OGGETTO: Procedimento per il rilascio del Provvedimento Autorizzatorio Unico Regionale relativo al progetto "Discarica per rifiuti non pericolosi – Ampliamento lotto E" in Comune di Comacchio (FE), località Marozzo di Valle Isola, proposto da SICURA S.r.l.

Rinnovazione del procedimento - Indizione Conferenza di servizi (art. 19 L.R. 4/18, art. 14 L. 241/90).

- **Presentazione delle motivazioni aggiuntive alle controdeduzioni trasmesse dalla Ditta Sicura S.r.l. in esito al preavviso di diniego comunicato alla Ditta con prot. Arpae PG/2021/11692 del 26/01/2021.**

Evidenziazione in colore giallo dell'ambito interessato dal sistema di "dossi e dune di valore storico-documentale, visibili sul microrilievo" (art. 20.a del PTCP) e dell'estensione del mappale catastale (identificato al Foglio n. 36 Mapp. 553) interessato dall'ampliamento della discarica.

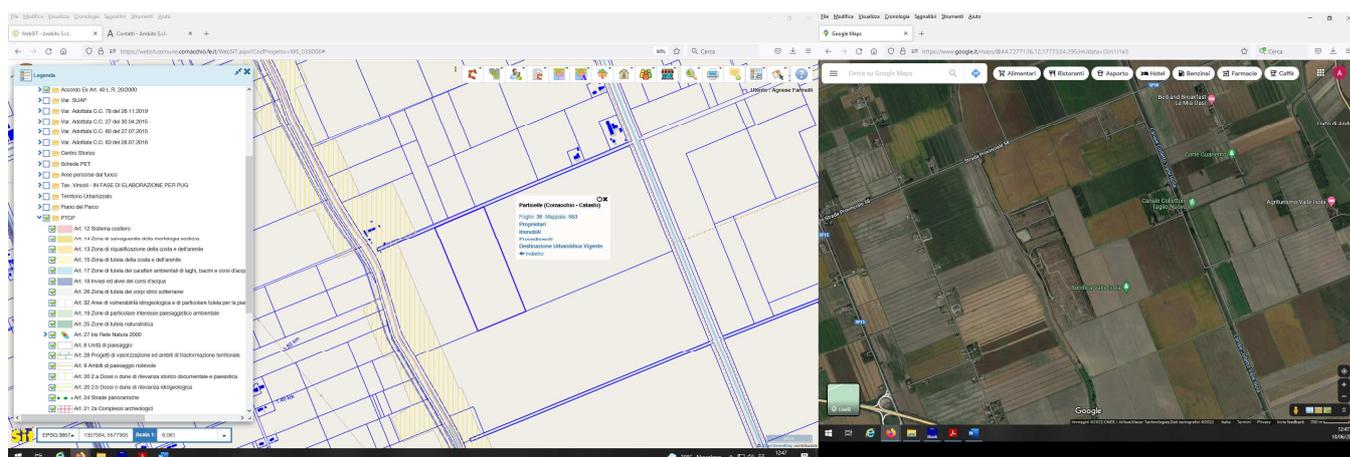
L'area oggetto di ampliamento è nelle strette vicinanze di areali definiti dal PTCP ex art. 20 delle Norme Tecniche di Attuazione quali "Gli elementi morfologico-documentali: i dossi e le dune". In particolare si tratta del sistema di "dossi e dune di valore storico-documentale, visibili sul microrilievo" (art. 20.a) come descritti nella tavola 5.8 "Il sistema ambientale" del PTCP (Allegato3).

Si riporta di seguito lo stralcio dell'art. 20, comma 7, delle NTA del PTCP relativo alle prescrizioni da attuare in tale sistema ambientale:

- [...] (P) Tali complessi dunosi non potranno in nessun caso essere interessati dalla localizzazione di attività di cava, da discariche o da qualsiasi tipo di impianto per lo smaltimento e recupero dei rifiuti solidi, speciali ed inerti, comprendendo in tale divieto anche la individuazione di percorsi di accesso o di servizio a tali attività ed impianti; sono inoltre vietate movimentazioni di terreno, per qualsiasi fine eseguite, che portino alla modifica delle curve di livello del sistema dunoso rilevabile sul piano di campagna.
